ENQUÊTE PUBLIQUE DU 21 NOVEMBRE 2014 AU 23 DECEMBRE 2014

relative à l'autorisation d'exploiter un parc de 8 aérogénérateurs et 2 structures de livraison sur les communes de VITREY-SUR-MANCE, ROSIERES-SUR-MANCE et SAINT-MARCEL

- 2.ANNEXES AU RAPPORT D'ENQUÊTE PUBLIQUE N°E14000192/25

***MEMOIRE EN REPONSE
DE WP FRANCE 5***

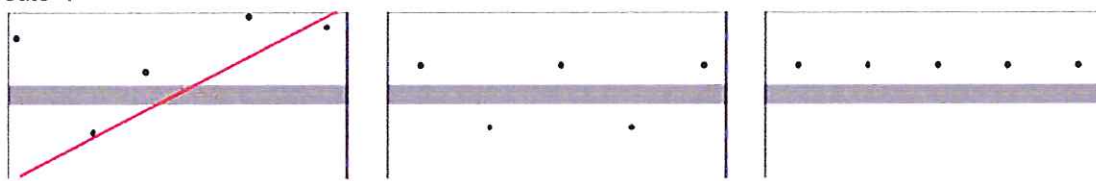
Effet d'écrasement (VIT- 43) :

Afin d'éviter les effets d'écrasement, nous avons cherché à observer un recul vis-à-vis de la vallée de l'Amance. En effet, ces effets peuvent être ressentis avec un projet éolien de trop grande ampleur, implantées trop près de certaines contre vallées, ou depuis les perceptions des villages belvédères, notamment pour les implantations en bordure de plateau et de vallée qui accentués par la topographie, peuvent rendre les éoliennes beaucoup trop présentes sur certains points de vues ou paysages.

Dans le cas du parc du Pays Jusséen, les angles de perception ont été calculés depuis l'entrée du village de Betoncourt-sur-Mance (cf photomontage complémentaire annexé) : 3,8°, depuis le parvis de l'église de Vitrey-sur-Mance : 5,6° et depuis le village de Saint-Marcel : 5,8°.

Par ailleurs, le village de Vitrey-sur-Mance étant encaissé, l'effet d'écrasement depuis la RD44 à l'ouest du village sera limité (cf photomontages 26 et 27).
